次期中間処理施設整備事業の用地選定に関する意見書

印西地区環境整備事業組合

次期中間処理施設整備事業

用地検討委員会 委員長 寺嶋 均 宛て

現在地周辺の超高層ビルの位置と排煙のダウンドラフト発生有無の検証図

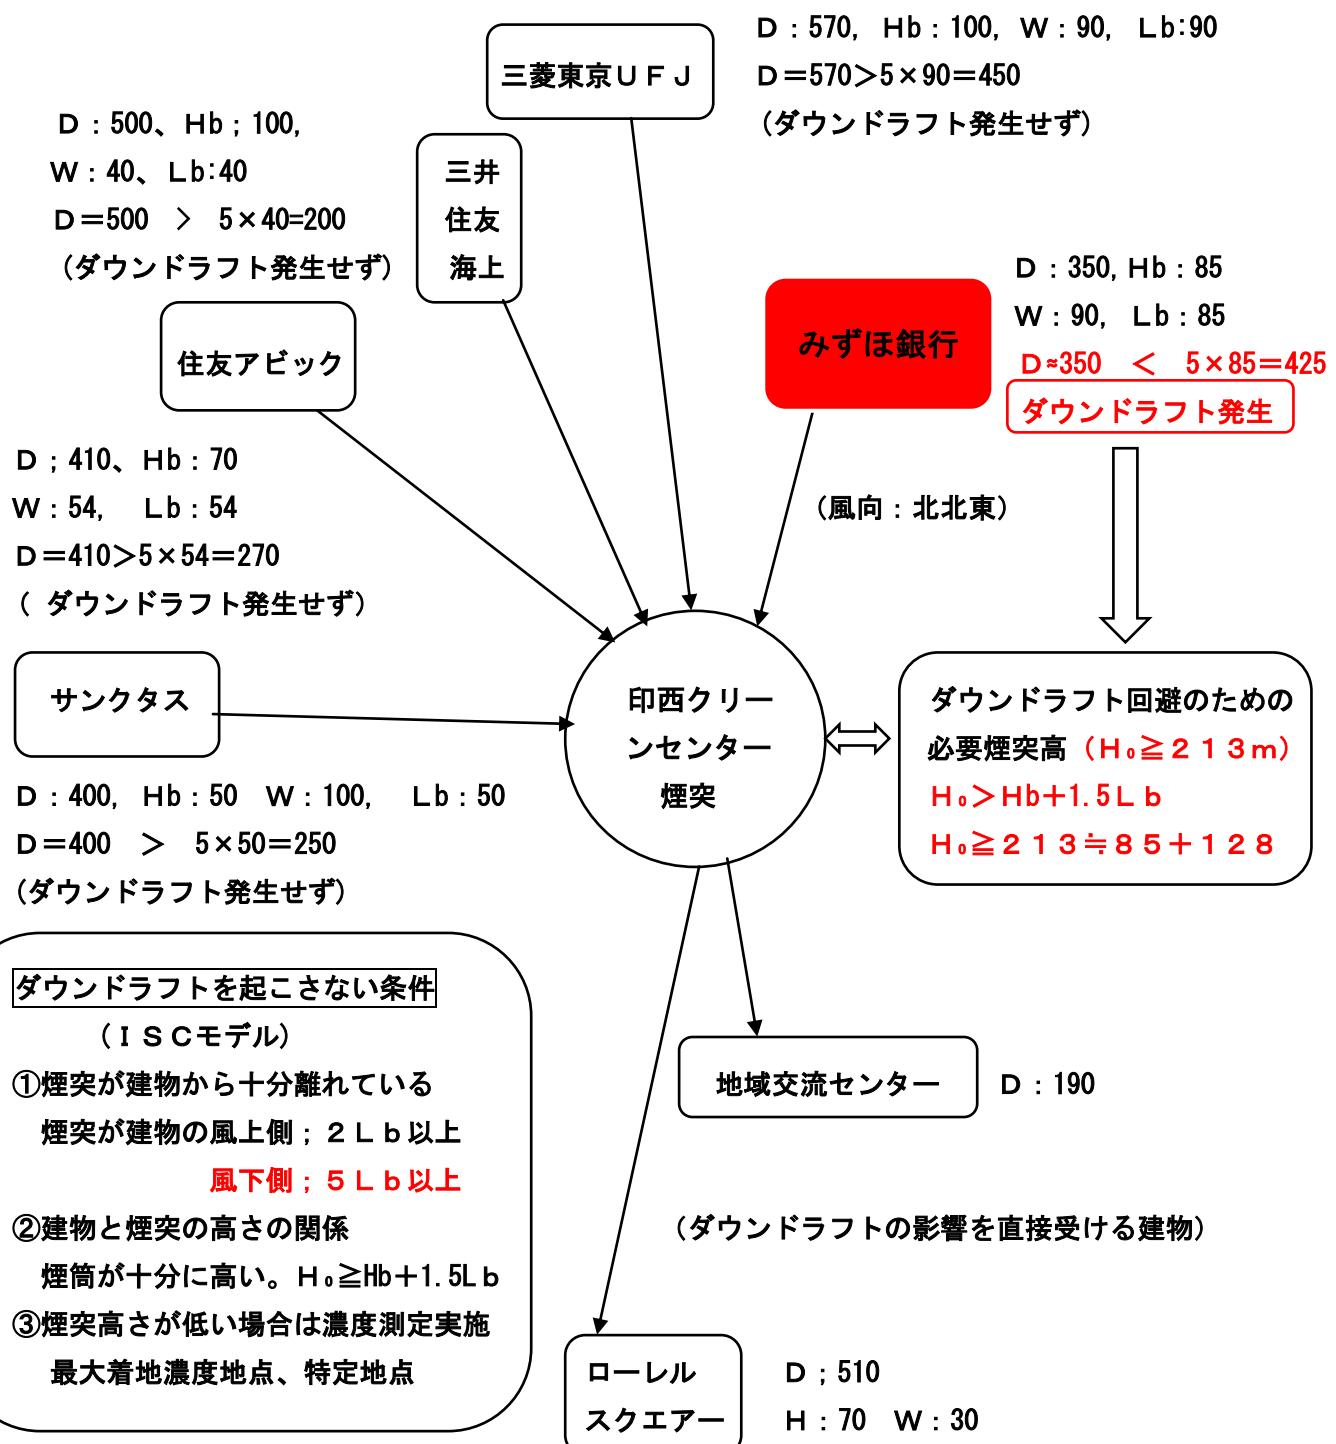
資料1は、現在の印西クリーンセンター周辺にある建物について個別に、印西クリーンセンターの煙突までの距離、建物高さ、建物幅、方位などを記しています。又、左下箇所に煙がDD（=ここではダウンウォッシュを以降DDと同義語として取り扱うことにする）を起こさない条件を記しています。

最初にこの条件① 一煙突から建物が十分離れていること一について検証したところ、みずほ銀行ビルでは、煙突が建物の風下側で $5 L_b$ (425m) よりも近くて、煙突までの距離は 350m しかなく、煙突が DD の発生する距離内にあります。しかし他のビルでは、煙突は全て DD が発生する距離以上に離れています。

次に条件②一建物と煙突の高さの関係で煙突が十分に高い ($H_o \geq H_b + 1.5 L_b$) こと一について検証したところ、みずほ銀行ビルの影響で発生するDDを回避するための煙突高さは 213m ($H_o \geq 85 + 1.5 \times 85$) となりました。

続いて条件③、一煙突高さが低い場合は濃度測定を実施一について、みずほ銀行ビルがこのケースに該当するために汚染物質の濃度測定を行いDDの影響を確認する必要があります。

これは下の資料 2 の JFE が行った濃度測定の例と同様に、当地区でも ISC モデルか又はその改良モデルの経産省が開発した「低煙源工場拡散大気濃度推算システム (METI-LIS)」を使い、DD の影響を受けない煙突高さである 213m や、影響を受ける 100m、130m、150m について、周辺建物（とくに煙突南西側地域にあたるローレルスクエア、地域交流館、戸建て住宅など）各地点における濃度推算を行い、この結果を比較検討した上で、想定する煙突高さを確認することが必要です。経産省モデルの使用は無償で、入力データを準備して、ソフト会社に頼めば短日数で結果が得られそうです。

結果 現在地での施設更新では、煙突高さが 213m未満では排煙にダ

ウンドラフトが発生する。回避するためには 213m以上が必要。
